Věc: **Poskytnutí dodatečných informací k zadávacím podmínkám – VIII**

nadlimitní na stavební práce s názvem „Příprava území po ukončené hutní prvovýrobě společnosti VÍTKOVICE, a.s. pro realizaci projektu rozvoje lokality (Nové Vítkovice) – demolice souboru průmyslových objektů a technologických celků – 2. část objektů“, zadávaná dle zákona č.137/2006 Sb., o veřejných zakázkách, ve znění pozdějších předpisů (dále jen „zákon VZ“), druhem zadávacího řízení – otevřené řízení. Oznámení o zakázce bylo uveřejněno v ISVZ-US dne 3. 6. 2011 s přiděleným evidenčním číslem 60060858.

V rozpočtu „SKUPINA III – areál „TERMOVIT“ na odvalu Hrabůvka – 13.10 – Objekt neutralizační stanice“ chybí v položce demolice OP spodní stavba objektu (prostor pod okolním terénem). Dále procento ke této položce neodpovídá PD.

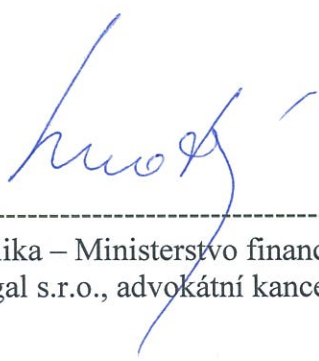
Položka „Demolice konstrukcí betonových mechanizací“ neobsahuje všechny demolované konstrukce spojené s objektem nebo umístěné kolem objektu (rampy, opěrné stěny kolem rampy, jámka, ŽB patky, atd.).

Zadavatel provedl úpravu v rozpočtu pro stavební objekt 13.10 – Objekt neutralizační stanice – v položce P. č. 6 „*Demolice budov mechan. BŽ 20-30%*“ má být podle výkresové dokumentace hodnota 3 294,00 m³, v položce P.č.7 „*Demolice konstrukcí beton mechan.*“ hodnota 1 928 m³ a v položce P.č.8 „*Třídění materiálu podle druhu*“ hodnota 6 999 t, stejně tak v položkách 9-12.
